ID: Codice procedura (ID_VIP/ID_MATTM):10844

Impianto per la produzione di energia elettrica da fonte eolica, costituito da 6 aerogeneratori della potenza complessiva di 37,2 MW, un sistema di accumulo da 25 MW e relative opere connesse in località "Rempillo" nel comune di Pitigliano (GR).

TESTO DELLE OSSERVAZIONI

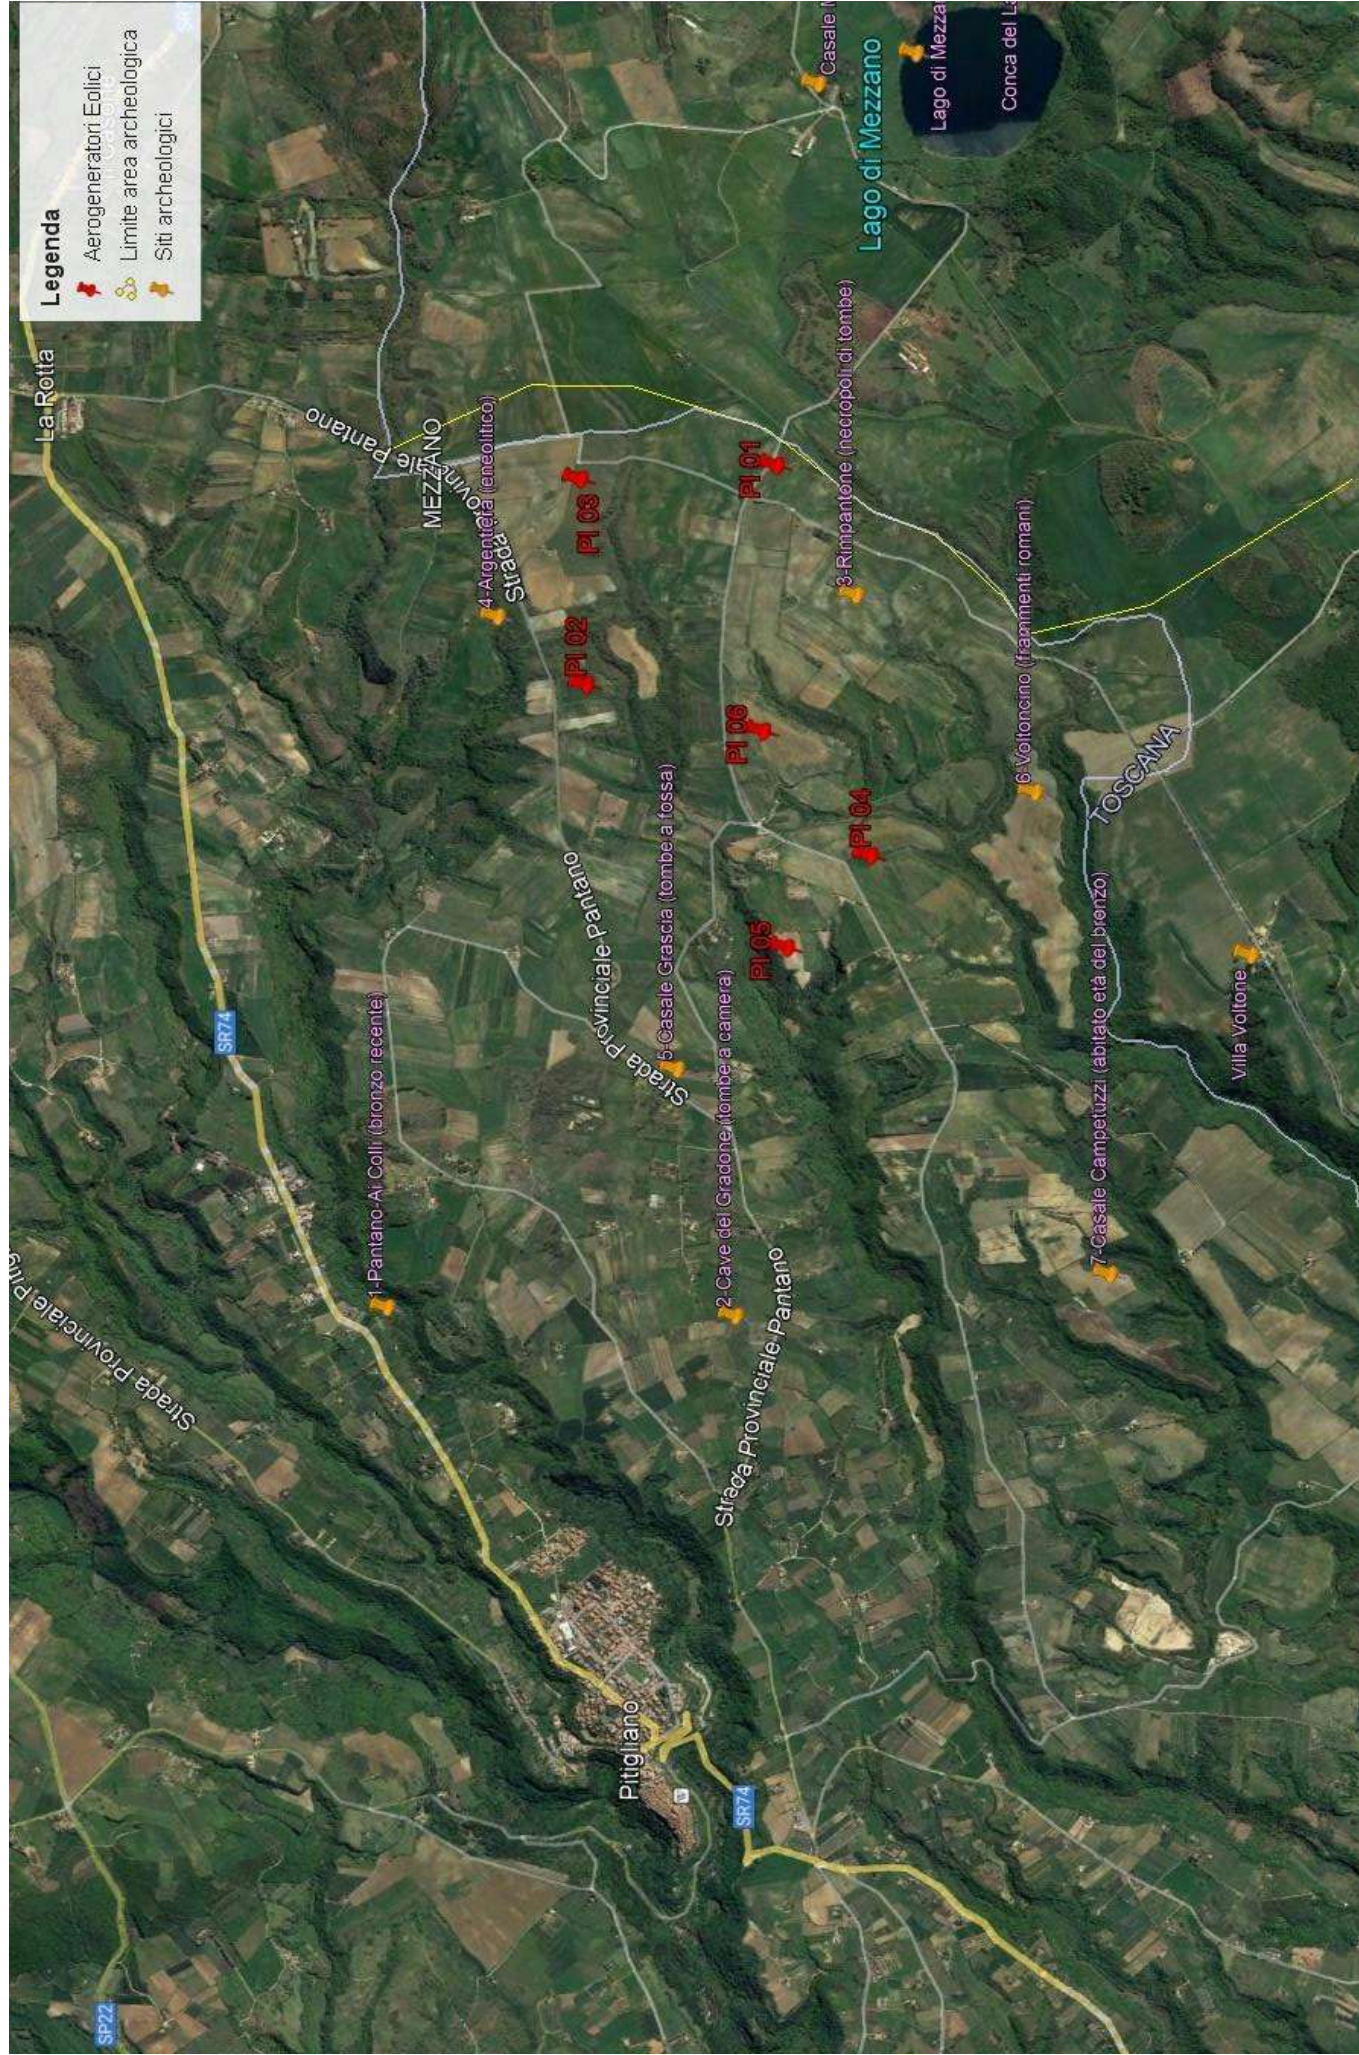
OSSERVAZIONE N.9: RISCHIO COLLISIONE PER ROTTURA ELEMENTI ROTANTI e CROLLO AEROGENERATORE o SPEZZAMENTO TORRE.

Come già evidenziato i 6 aerogeneratori si trovano ad una distanza relativamente breve rispetto alle abitazioni e una in particolare si trova a poco più di 200 metri dalla strada provinciale Pantano e un'altra vicino ad una strada “sterrata” ma ben mantenuta e quindi percorsa a piedi e in macchina. E' noto che possono verificarsi rotture della lama in rotazione o di pezzi della stessa e a volte

anche crolli dell'intero aerogeneratore o spezzamento (meglio *rottura*) della torre a causa di incendi o eventi atmosferici estremi sempre più frequenti anche nei nostri territori. Uno dei principali eventi che comporta la rottura della lama è rappresentato dalla fulminazione atmosferica anche se le lame sono idoneamente protette contro questi fenomeni mediante ricettori metallici disposti alle estremità delle lame ed idoneamente collegati a terra. Nel caso di rottura accidentale di un elemento rotante a seguito di distacco, attraverso le leggi della balistica classica è possibile determinare le probabili traiettorie dell'elemento. Infatti, nota la velocità di rotazione e le caratteristiche geometriche, si può procedere all'applicazione delle leggi della fisica per giungere ad una stima esatta delle traiettorie. Purtroppo, la stima è chiaramente semplificata vista la complessità del problema e le molte variabili che entrano nel calcolo, soprattutto per ciò che riguarda le azioni aerodinamiche di portanza, resistenza e momento aerodinamico di difficile definizione soprattutto in caso di frammenti irregolari e di geometrie incognite. In letteratura esistono degli studi condotti relativamente a questa specifica tematica. Uno dei riferimenti è rappresentato dallo studio condotto dalla società Vestas Wind System: "Vestas V80 – Blade Trow calculation under normal operationing conditions (2001)". Detto studio riporta la stima della traiettoria di una pala eolica in condizioni di normale funzionamento sia per la pala intera che per eventuali frammenti. Lo studio ipotizza che, in assenza di forze aerodinamiche, la massima gittata si ottiene quando la pala si distacca dal rotore con un angolo di 135° azimut, considerando quale unica forza inerziale quella di gravità con approccio quindi conservativo e a vantaggio di sicurezza. Viene quindi calcolato il tempo di volo considerando la velocità verticale iniziale applicata al centro di gravità. Nota la durata di volo e conoscendo le componenti orizzontali e verticali della velocità è possibile definire la traiettoria dell'elemento distaccatosi. Le conclusioni dello studio analitico del fenomeno, **basato su grossolane approssimazioni anche dichiarate**, ha dimostrato che è opportuno evitare la presenza di ricettori sensibili al probabile distacco di organi rotanti nella circonferenza di raggio 170 m dall'asse dell'aerogeneratore. Il dato dei 180 metri lineari, riportato nel documento della proponente "DC23062D-C14 Relazione Gittata Massima" non è assolutamente condivisibile e non realistico in quanto addirittura inferiore all'altezza della pala. Il fenomeno è molto più complesso da stimare analiticamente, per questo si rimanda all'esperienza dei costruttori più esperti i quali indicano detto fenomeno come molto raro con una variabilità di ritrovamenti dei frammenti a distanze molto varie, in relazione ai numerosi fattori che possono condizionare l'evento, l'orografia, la velocità del vento, la direzione, le azioni aerodinamiche di portanza che potrebbero spingere a centinaia di metri frammenti di elementi rotanti, come purtroppo avvenuto già in passato. Il rischio è elevato sia per gli abitanti che si trovano entro i 500 metri lineari sia per gli agricoltori che si troveranno a coltivare i suoli sottesi dall'impianto. Senza

dimenticare che un aerogeneratore verrebbe collocato a poco più di 200 metri dalla strada provinciale Pantano e un altro vicino ad una strada sterrata ma ben mantenuta e quindi usata. Per questo ulteriore motivo legato all'incolumità delle persone, chiediamo che venga espresso parere contrario alla realizzazione dell'impianto eolico "Rempillo".

Analisi degli Impianti Eolici Esistenti e in Progetto

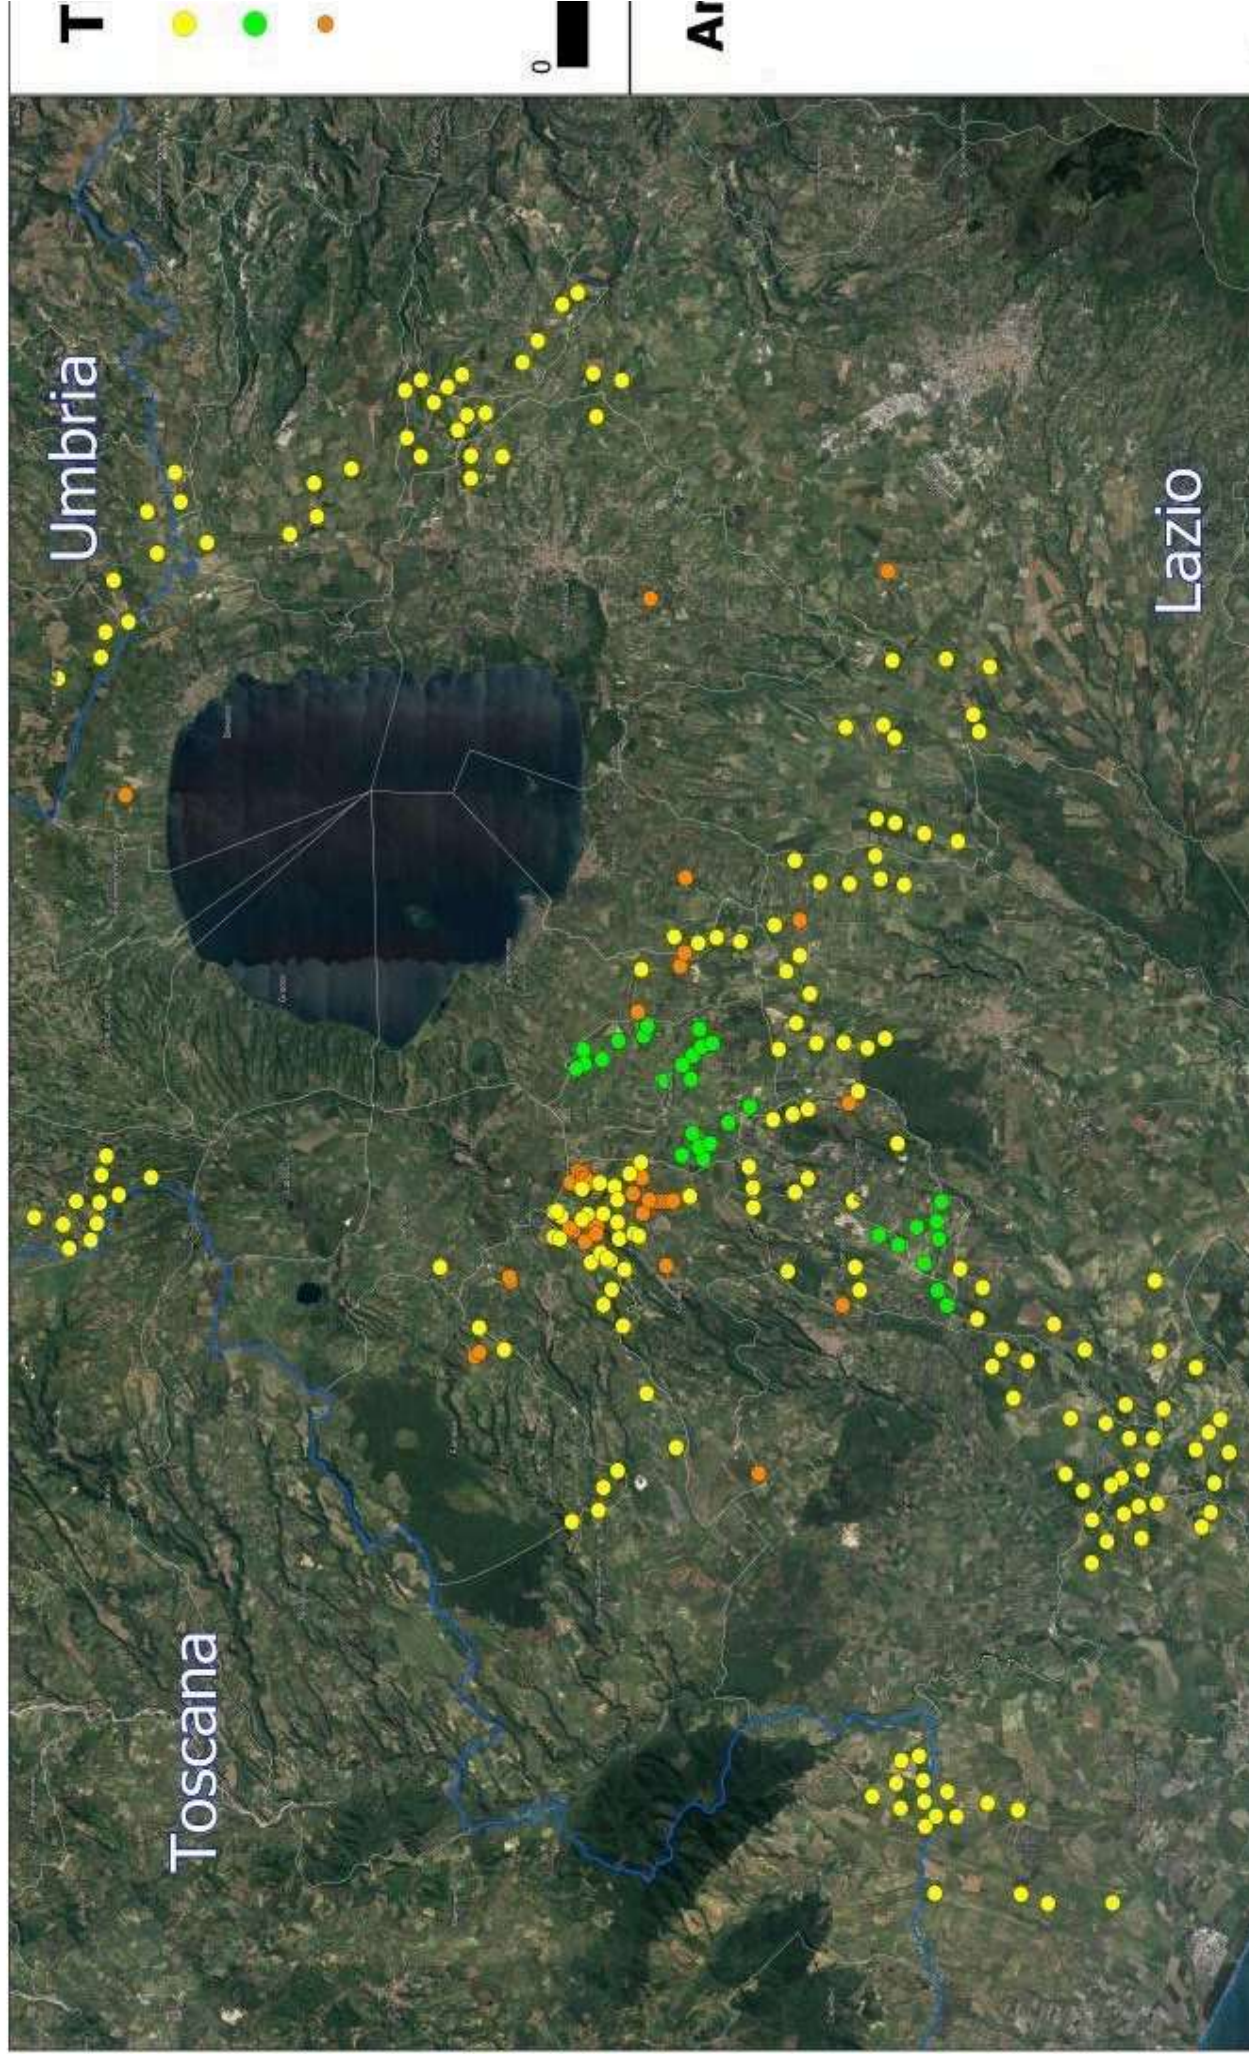
5) OSSERVAZIONE N. 3: Impatti, Cumulo e Saturazione delle FER in Provincia di Viterbo. Deliberazione di Giunta regionale del Lazio (D.G.R) n. 171 del 12/05/2023.

Quindi anche la Regione come Ente deputato dalla normativa nazionale a legiferare sulle aree idonee e non idonee si è espressa riguardo al fatto che abbia assolto ai doveri e alle quote stabilite dal PNIEC e in ambito regionale la provincia di Viterbo è stata quella con il più alto tasso di impianti FER tra tutte e quindi ormai satura ed il cumulo degli impianti FER installati, autorizzati e in progetto rappresenta una **elevata criticità per la sostenibilità ambientale di ulteriori eventuali iniziative**. L'impianto eolico " Rempillo" pur essendo "esterno al confine provinciale e regionale ma nelle sue immediate vicinanze (a soli 100 metri i primi due aerogeneratori) oltre ad impattare sul territorio e sulle economie di tre Comuni del Lazio (Farnese, Valentano e Latera) si trova nelle fasce di rispetto dei Beni di notevole interesse pubblico come si è evidenziate nelle Osservazioni nn. 1 e 2 e crea anche degli impatti negativi anche sui beni naturalistici come verrà dettagliato nell'Osservazione n. 4. Inoltre andrebbe a sommarsi al già enorme cumulo di impianti eolici e fotovoltaici e geotermici che già creano una elevata criticità ambientale nella provincia di Viterbo e interferiscono anche con il territorio toscano come si può vedere dalle immagini nn. 4 e 5 dell'Allegato n. 1.
